Merknadar til planforslag Detaljreguleringsplan for Galteråsen næringsområde, gbnr. 137/832 mfl. PlanID 46312021002

Merknad til Detaljreguleringsplan for Galteråsen næringsområde, gbnr. 137/832 mfl. PlanID 46312021002

Høyringsuttale - Alver kommune vegavdeling - Detaljreguleringsplan for Galteråsen næringsområde, gbnr. 137/832 mfl. PlanID 46312021002

Motsegn - offentlig ettersyn - detaljregulering for Galteråsen næringsområde - gnr. 137 bnr. 832 m.fl. - Planid 64312021002 - Alver kommune

Plankartet i kommunedelplanen viser ferdsselsåra (føresegnsområde) # 15 (planen godkjent 2019)

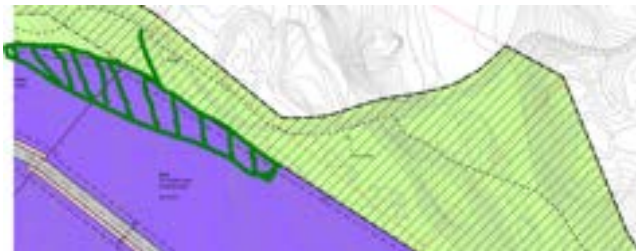
Planforslaget er difor i strid med kommunedelplanen som vart godkjent den 15. oktober 2019.

Grønn buffer må regulerast inn mot den viktigaste turvegen i Alvermarka og Ikenberget (vassvegen)

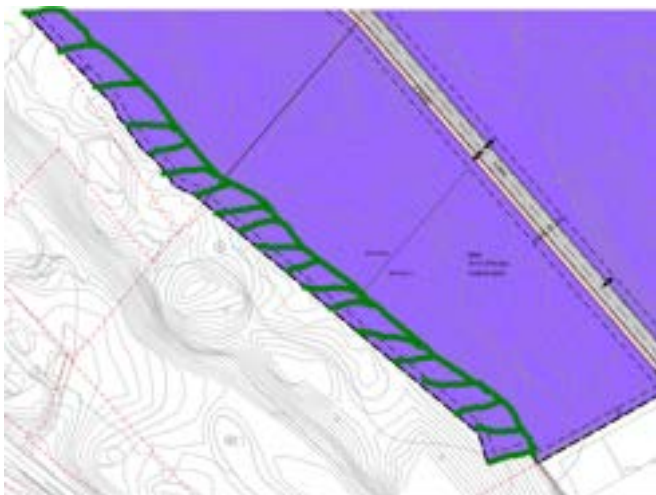
Alvermarka og Ikenberget Vel meiner og at vassvegen (turvegen) til Tveitavarden må få ein breiare grøn buffer mot næringsområdet. Det same gjeld mot uteområdet der Trollskogen barnehage nyttar i dag. Grøn buffer må planleggjast 40-50 meter inne i næringsområdet, skjeringane mot vest må og vera låge slik at dei ikkje skapar fare for turgåarar og borna sin leik her.

Dagens turtrasé over gbnr. 137/14 må sikrast og regulerast inn i planområdet med ein grøn ferdsselsåre (prinsippkisse)

Regulert grønn buffer vist over må planleggjast 40-50 meter inne i næringsområdet frå uteområdet til barnehagen, men og frå område avsett til grønstruktur i kommunedelplanen sin arealdel

Friluftsliv

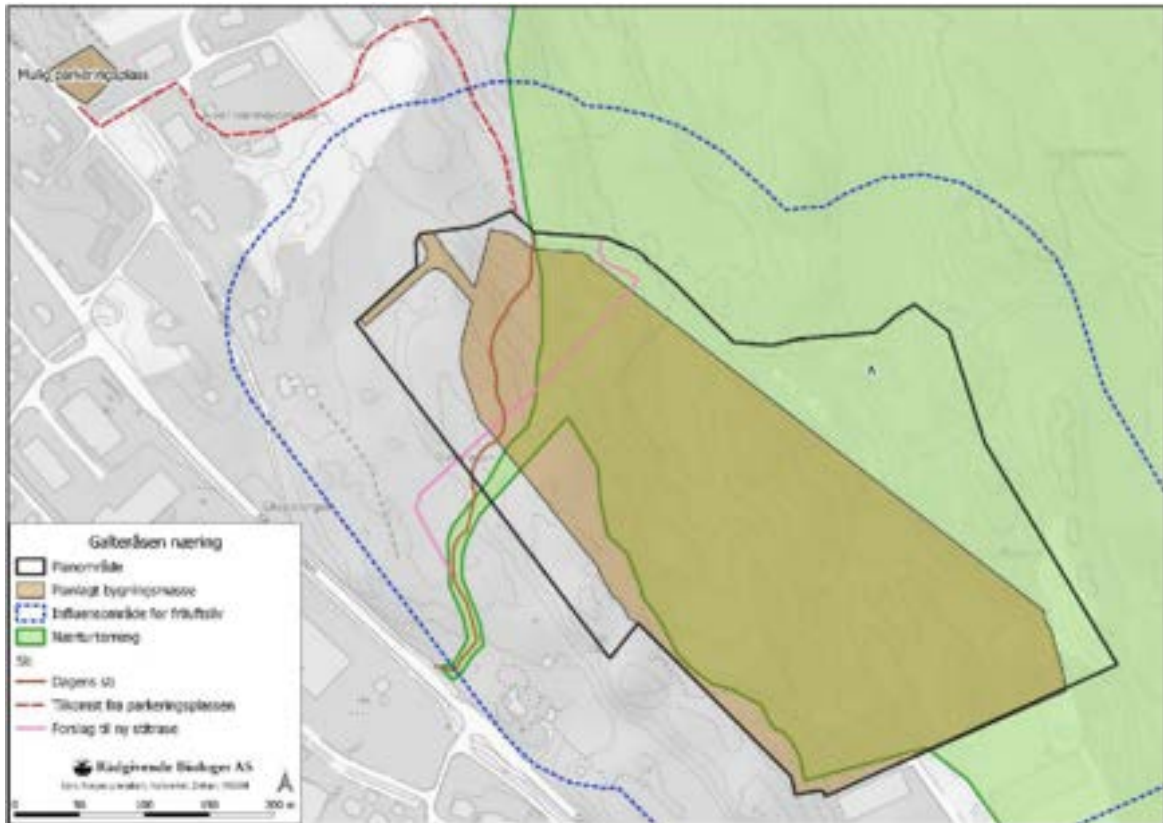
Store deler av næringsområde ligger innanfor friluftsområde Tveitevarden/Erstadjellet, der kommunedelplanen og eksisterande reguleringsplanar i nordvest har lagt inn føringar for korleis stisystem skal sikrast ved framtidig utbygging av område. I detaljreguleringsplan for Alver næringsområde sør som vart vedteken i 2018 går det fram av føresegn 8.1 andre ledd at *ved prosjektering av veg innanfor #1 gjennom LNF-området/planområdet, skal tursti sikrast planfri kryssing av vegen*. Sjå kartutsnitt under frå plankartet til Alver næringsområde sør som viser mogleg plassering av sti.

Det er ikkje samsvar mellom kva som er lagt til grunn i konsekvensutgreiinga for vurdering av planen si konsekvens for friluftsliv og det plankonsulent har vurdert i planskildringa. Fram mot 2 gongs handsaming må konsekvensutgreiinga oppdaterast i høve den faktiske løysinga som skal sikra friluftsiinteressa. I føresegna under punkt § 3.3.1.3 går det fram at «tilrettelegginga for tilkomst til friluftsområdet skal flyttast til nordvest for reguleringsplan. Tilkomsten vil gå gjennom reguleringsplan Alver næringsområde, plan ID 1263 201206.».

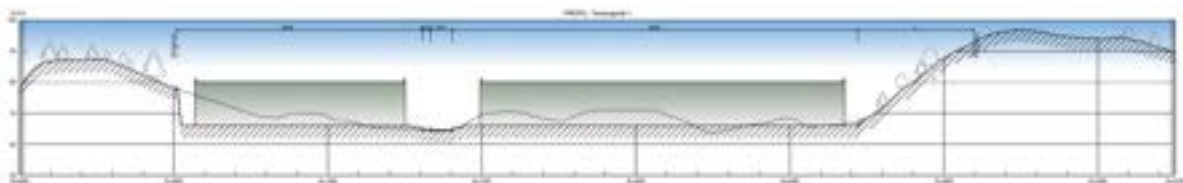
Under kapitel 9.5 i planskilddinga har forslagsstillar skildra at etablering av sprengsteinsvoll, opparbeiding av viltåker og planting av skog er nokre avbøtande tiltak som kan gjerast i område for tap av myrflatane. Arealformål og føresegn opnar for gjennomføring av desse tiltaka. Iverksett ein nokre av tiltaka har forslagsstillar vurdert at CO₂ utsleppa vil gå i null etter ein periode på 70-80 år. Vert alle kompenserande tiltak iverksett er det vurdert at CO₂ utsleppa vil gå i null etter ein 20 års periode.

Kommunedirektøren vurderer at avbøtande tiltak for nedbygging av myrområda ikkje er tilfredsstillande sikra i føresegna. Forslagsstillar har gjort ei god øving i planskilddinga og øvrige planmateriale ved å skildra ulike tiltak som faktisk kan gjerast i område for å bøta på dei klimagassar som vert frigjort i atmosfæren. Slik planen no ligg føre lyd føresegn § 3.3.1.2 som følgjande:

«Myrareal som vert fjerna skal ha avbøtande tiltak for å redusere CO₂ utslepp.»
